CAMPUS CONDORCET (Site Porte de la Chapelle) - Participation du public par voie électronique

Liste de toutes les observations déposées

Contribution au projet Campus Condorcet - Porte de la Chapelle

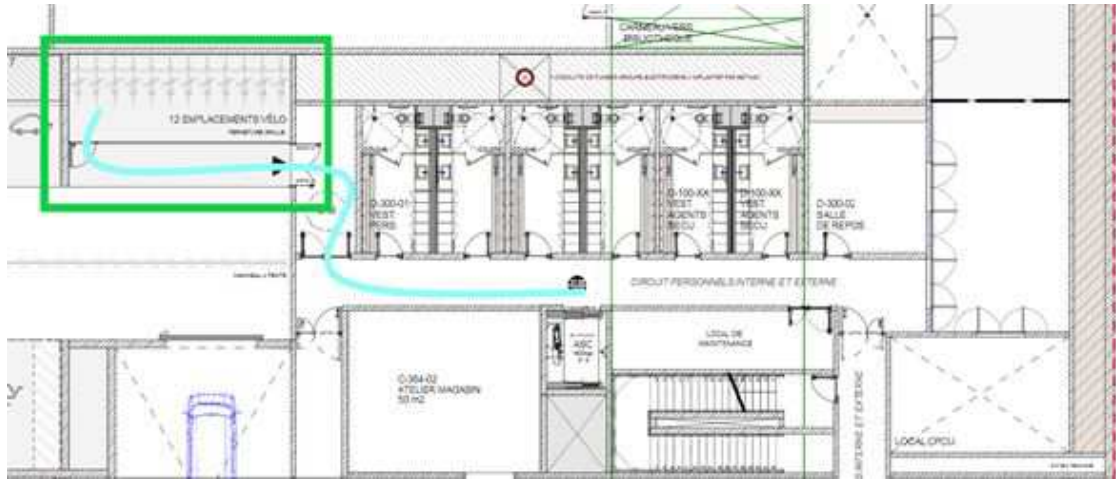
Les plans ont été modifiés en février 2020 (cf. Plans des niveaux joints en annexe à la Pièce C.4), sans actualisation de l'étude d'impact et de la notice de présentation.

- Cette évolution a conduit à réduire la capacité du local à vélos dédié au personnel de 14 à 12 places et à le déplacer de l'Est à l'Ouest. L'accès à ce local passe par la rampe du parking motorisé (à l'Est) ou via plusieurs portes et un ascenseur (en bleu ci-après).

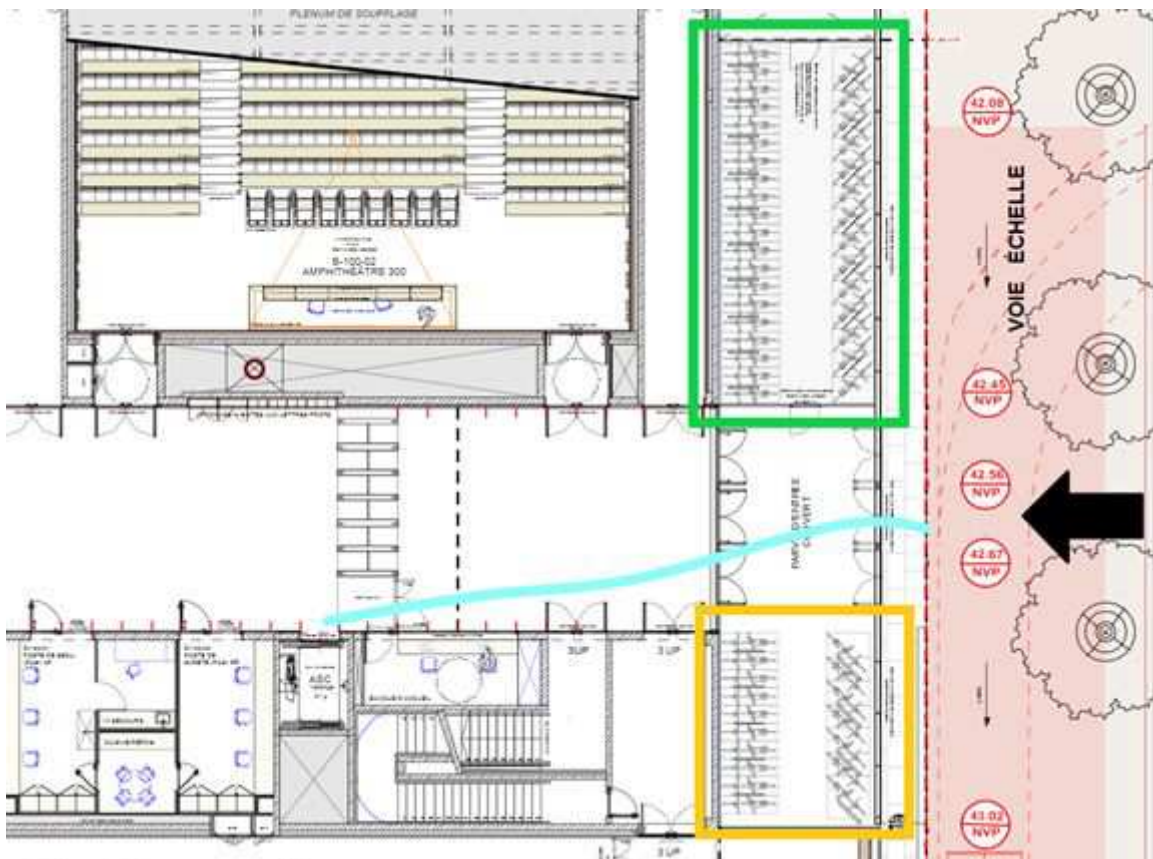
- La capacité des deux espaces de stationnement en surface serait portée de 49 à 51 places. Seule la partie Nord est sécurisée par une grille :

La capacité et le fonctionnement de ces parkings vélos doivent être revus.

De la même manière, les **deux locaux vélos prévus en surface** ne garantissent pas « *de bonnes conditions de sécurité* ». Ils doivent également être améliorés pour permettre leur fermeture et leur extension ainsi que l'accueil des différents types de vélos (vélos électriques, cargos ou vélos de livraisons).
